## Keuringsverslag van een elektrische laagspanning- en zeer lage spanningsinstallatie

NIET CONFORM

Straatnaam Duinenkranslaan  
Huisnummer 53  
Busnummer  
Postcode 8670  
Gemeente Koksijde  
Land België

Controlebezoek van een oude huishoudelijke elektrische installatie van een wooneenheid bij verkoop op vraag van de verkoper volgens (KB 08/09/2019) - AREI Boek 1- 8.4.2. en 8.2.1. en 4.2.4.3.

Afbeelding schakel- en verdeelbord:

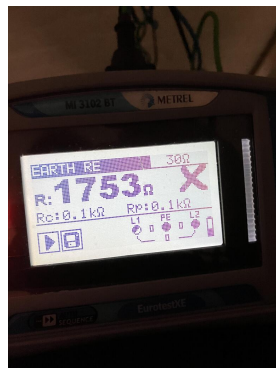
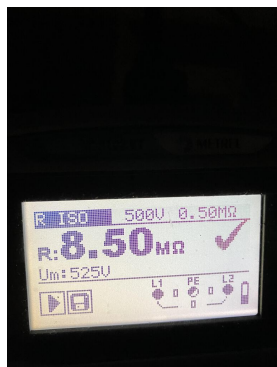
- 12.03 Eén of meerdere differentieelstroombeschermingsinrichtingen werken niet met testknop en/of stroominjectie. (Boek 1 Onderafdeling 6.5.7.2)
  - 15.02 De aanduiding van de stroomkringen en/of apparatuur, aansluitklemmen, enz dient aangebracht of vervolledigd te worden. (Boek 1 Onderafdeling 3.1.3.1. en 3.1.3.3.A. en 5.1.6.1)

- 15.09 De genaakbare, naakte onder spanning staande delen zijn onvoldoende afgeschermd. (Boek 1 Afdeling 5.1.4. en 4.2.2.3.)
  - 15.10 Niet gebruikte invoeringen van het verdeelbord zijn niet correct of onvoldoende afgedicht. (Boek 1 Afdeling 5.1.4. en 4.2.2.3.)

- 15.13 De nominale spanning dient duidelijk vermeld te worden op een oordeelkundig gekozen plaats. (Boek 1 Onderafdeling 3.1.3.3.)
  - 16.05 De algemene differentieelstroombeschermingsinrichting dient aan het begin van de installatie geplaatst te worden (onmiddellijk na kWh teller), dit om de bescherming tegen onrechtstreekse aanraking te verzekeren bij gebruik van leidingen van klasse I (XFVB, VFVB, EXAVB, EVAVB, ...). (Boek 1 Onderafdeling 5.3.5.3.)

- 16.06 De differentieelstroombeschermingsinrichtingen die worden geplaatst in huishoudelijke installaties zijn ten minste van het type A. Een differentieelstroombeschermingsinrichtingen van het type AC is niet toegelaten. (Boek 1 Onderafdeling 5.3.5.3.)

- 17.01 De nominale stroomsterkte van de beveiliging dient aangepast te worden aan de toelaatbare stroomsterkte van de stroomafwaarts geïnstalleerde leiding en/of verbruiker. (Boek 1 Afdeling 4.4.1.)

- 17.08 De aanduiding van de nominale stroomsterkte van smeltzekeringen en/of vermogensschakelaars is niet zichtbaar of is uitgewist. (Boek 1 Onderafdeling 1.4.2.1.)
